**CCR-VIA -- COMITATO DI COORDINAMENTO REGIONALE PER LA VALUTAZIONE D'IMPATTO AMBIENTALE**

**Giudizio n° 4402 Del 07/11/2024**  
**Prot. n° 24/0301050 Del 22/07/2024**

**Oggetto:** Progetto di apertura di una cava di terra sita in località Ponte S. Antonio nel Comune di Morro d'Oro (TE)

**Tipo procedimento:** Verifica di assoggettabilità a VIA ai sensi dell'art. 19 del D.Lgs. 152/06 e ss.mm.ii.

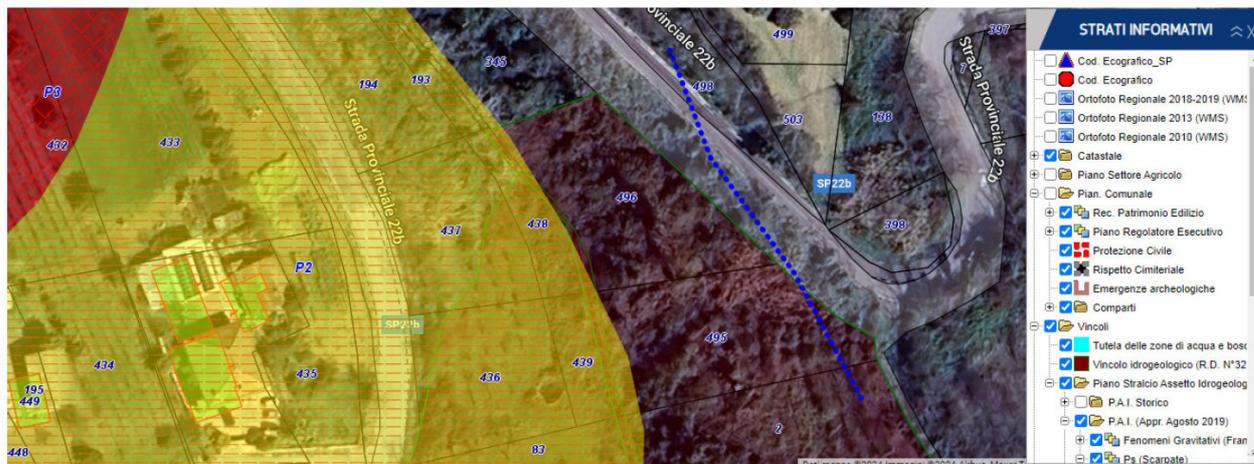
Considerato che una minima porzione a Sud dell'area è interessata da una pericolosità da scarpata:

Dato atto della comunicazione n. 9687 del 05/09/2024 dell'Autorità di bacino distrettuale dell'Appennino Centrale, acquisita in atti al prot. n. 349308 del 06/09/2024, con la quale si sottolinea in che una minima porzione a Sud dell'area è interessata da una pericolosità da scarpata e in merito a ciò si comunica che, ai sensi delle norme vigenti e per prassi con analoghi procedimenti: “

- *la corretta trasposizione degli orli di scarpata e l'apposizione delle relative fasce di rispetto è un compito esclusivo del Comune, ed avviene tramite Deliberazione Consiliare;*
- *in assenza di tale adempimento la fascia di rispetto generata dalla scarpata deve intendersi essere estesa, a favore della sicurezza, da 60 m a monte dell'orlo e fino all'impluvio sottostante*
- *ai sensi dell'art. 20 comma 2 delle Norme di attuazione del PAI “In corrispondenza delle fasce di rispetto delle Scarpate, sono consentiti esclusivamente gli interventi di cui all'art. 14, gli interventi di cui all'art. 15 comma 1 (ad esclusione dei punti k e m), gli interventi di cui all'art. 16 comma 1 e gli interventi di cui all'art. 17 comma 1 delle presenti norme.”;*
- *nessuno degli articoli, commi e lettere sopra citata include tra le attività consentite l'apertura di nuove cave”;*

**prioritariamente è necessario definire le fasce di rispetto delle scarpate così come riportato nella nota dell'Autorità di Bacino.**

#### SEZIONE n°5

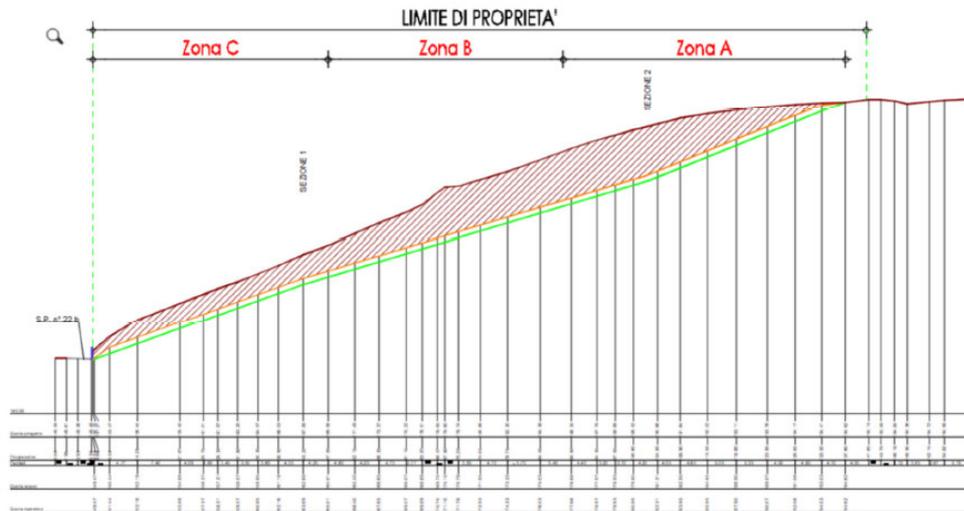
Rilevato che negli elaborati progettuali non risultano leggibili le quote dello stato di fatto e di progetto;

**All'esito di quanto sopra è necessario altresì integrare la documentazione progettuale con planimetrie e sezioni da cui si evincano le quote dello stato di fatto e di rilascio del versante collinare interessato dalla coltivazione.**
